Artikel: Rapport des experts Rothpletz, Rohn et Buchi sur la formation des

fissures dans la galerie sous pression de l'usine de Ritom des CFF

des experts Rothpletz, Rohn et Buchi sur la formation des fissures dans la galerie sous pression de l'usine de Ritom des CFF (Suite.) 1

Fig. 5. — Sondage du piédroit à l'hectomètre 7,43. Photographie prise par M. Büchi, le 21 juillet 1920.

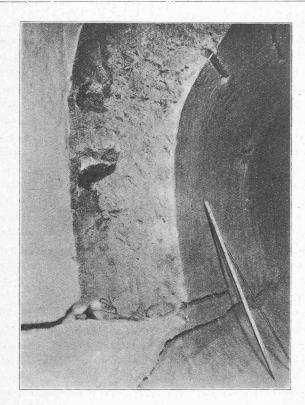
L'inspection de quelques sondages pratiquée, les uns à la demande de la direction des travaux et les autres à celle des experts, dans la partie inférieure de la voûte et dans les pieds-droits a démontré que le béton des pieds-droits adhérait relativement bien à la roche pour autant qu'on pouvait le constater à l'œil nu, ce qui s'explique du reste par la manière dont le travail a été accompli (fig. 5 et 6¹). En revanche, on n'a pu observer dans les parties ainsi démolies du pied-droit que de rares traces du ciment injecté dans la voûte.

Ces injections de ciment dans la voûte n'étaient, les experts en sont convaincus, pas suffisantes. Il aurait dû en être pratiqué non seulement dans le sommet de la voûte, mais encore dans les pieds-droits et dans le radier. Il n'était guère possible que le lait de ciment, alourdi de
